SACHVERSTÄNDIGEN GUTACHTEN

**zur Wurzelausdehnung und den Auswirkungen von geplanten
Baumaßnahmen auf die Entwicklung einer Platane**

Objekt: **Völklinger Str. 2
Düsseldorf**

Gutachten Nr.: **17080901**

Planausschnitt

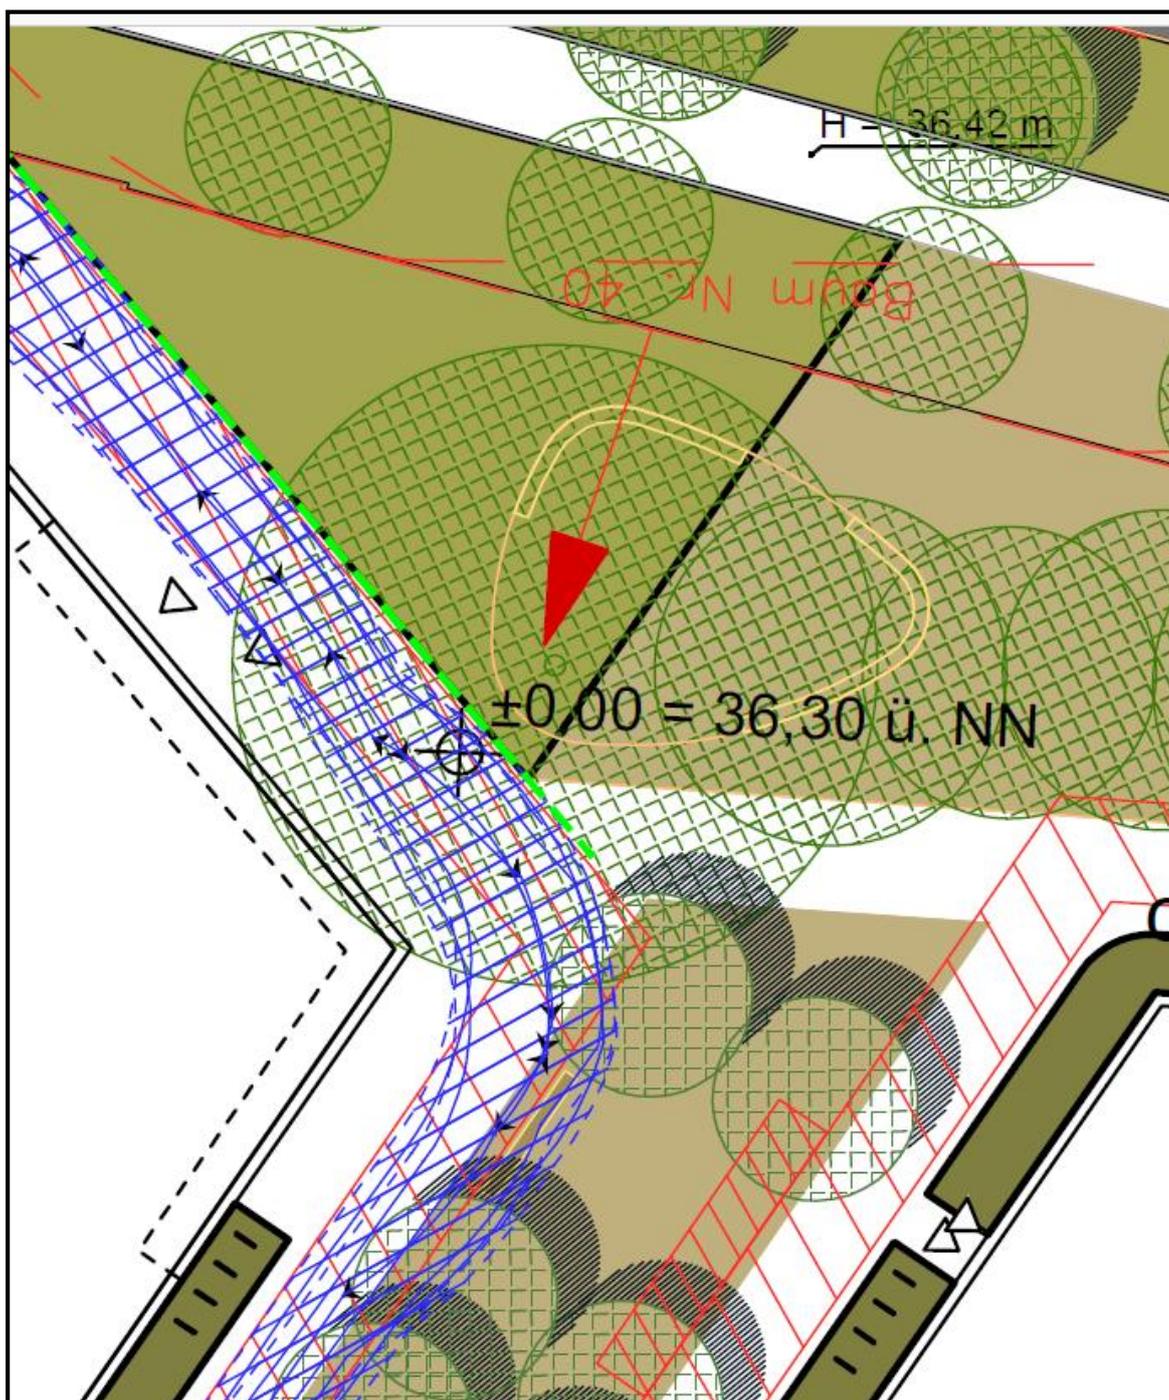
Der Ausschnitt zeigt blau markiert die geplante Verkehrsfläche, die deutlich innerhalb der Kronenschirmfläche der Platane, Baum Nr. 40, liegt.

Die grün-schwarze Strichlinie zeigt die baumseitige Ausbaukante der Verkehrsfläche.

Auf Grundlage der angenommenen Verkehrsbelastungen ist gem. Angaben FSWLA ein Oberbau in einer Dicke von ca. 55 cm zu berücksichtigen.

Die OKF des Belages wird mit 36,30 ü. NN angegeben.

Scan 2

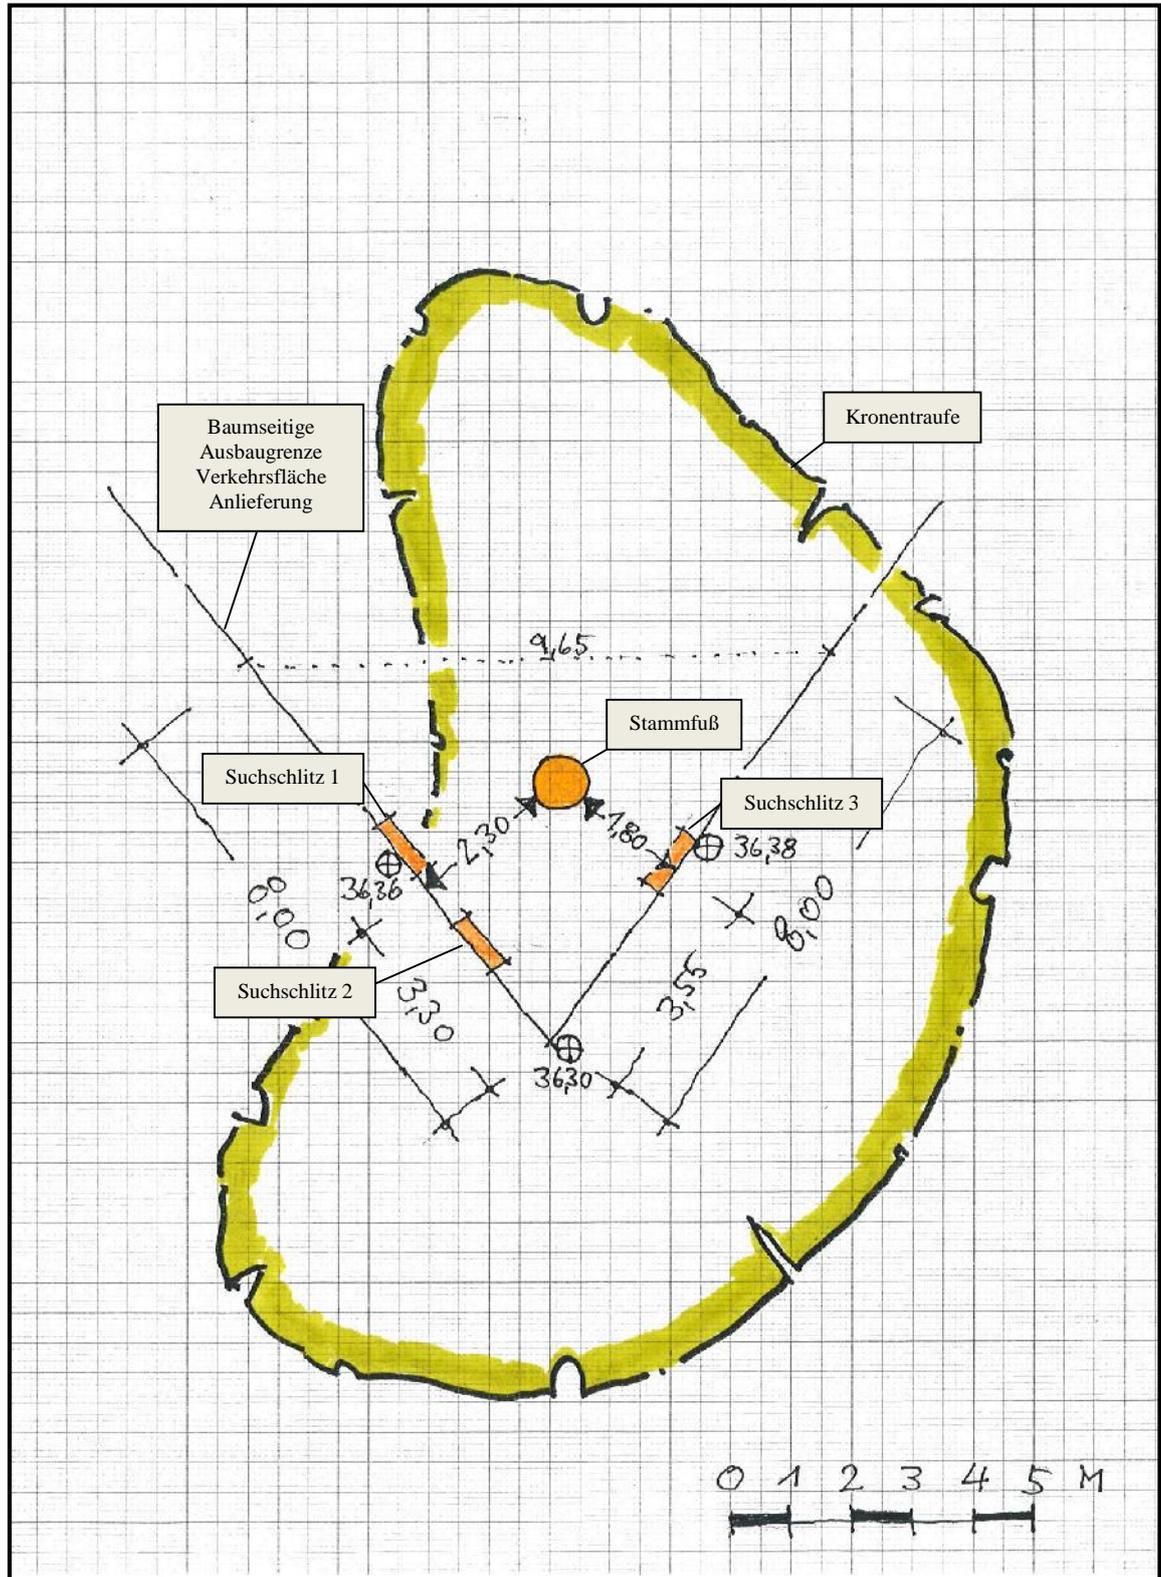
Die Skizze zeigt u. a. die nach den Absteckungen hergestellten Suchschlitze 1, 2 u. 3, die eine Bewertung der Wurzel ausdehnung der Platane ermöglichen sollen.

Bei der Ortsbesichtigung wurde vom Vermesser lediglich eine Höhenangabe zu den geplanten Fertigausbauhöhen angegeben. Ob ggf. Veränderungen aufgrund von Gefälleausbildungen der Beläge in den Verkehrsflächen zu berücksichtigen sind, ist nicht bekannt. Die angegebene Höhe von 36,30 ü. NN entspricht ca. der vorh. Bodenhöhe im Schnittpunkt der beiden Geraden im südlichen Baumbereich (s. Lageskizze S. 7 im GUT). Die westlich und östlich des Baumes angegebenen Höhen in der Lageskizze zeigen ebenfalls die dort vorh. Bodenhöhen an.

Zusätzlich zu den beiden Ausbaugrenzen, südwestlich zur Verkehrsfläche Anlieferung, und südöstlich zur Ausbaugrenze einer geplanten wassergebundenen Wegedecke, wurde vom Vermesser eine geplante Fläche für eine wassergebundenen Wegedecke Baum umlaufend bis an Wurzelanlaufbereiche abgesteckt. Die Untersuchung dieser Fläche ist nicht im Umfang dieses Gutachtens enthalten. Sollen diese Bereiche für einen Ausbau untersucht werden, ist die detaillierte Angabe von Fertighöhen und Oberbauhöhe etc. anzugeben. Eine Bewertung erfordert umfassende Schürfungen.
